Mission régionale d'autorité environnementale

**BRETAGNE**

**Avis délibéré de la Mission régionale  
d'autorité environnementale de Bretagne sur  
le projet d'extension  
de la carrière de « Ruvernison » sur les communes de  
Pleyber-Christ et de Saint-Thégonnec Loc-Eguiner (29)**

n° MRAe 2020-008612

Extrait du dossier (visualisation de l'évolution de l'emprise, de l'environnement humain et végétal du site)

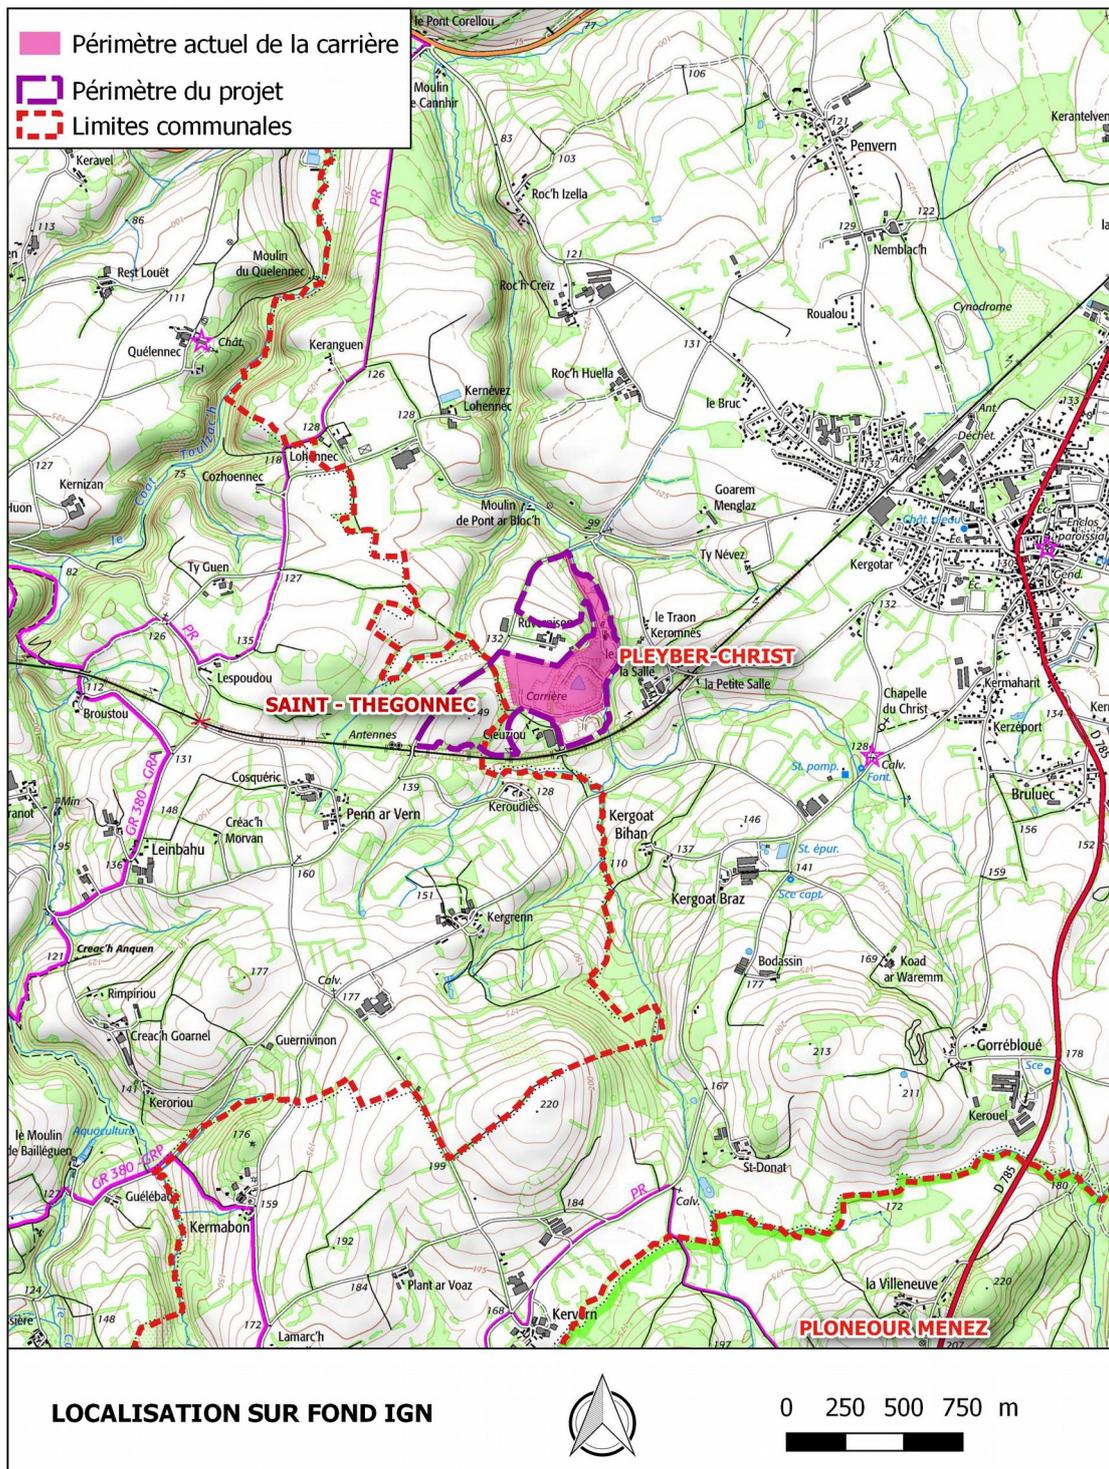
Le dossier est destiné à prendre en compte des modifications du fonctionnement du site dont la première autorisation d'exploiter date de 1975. Son autorisation actuelle, du 28/07/2016, sera ainsi prolongée de 30 ans. Elle n'a pas fait l'objet d'une évaluation environnementale. **Cet aspect devra faire l'objet d'une explication afin d'éclairer la phase d'enquête publique.**
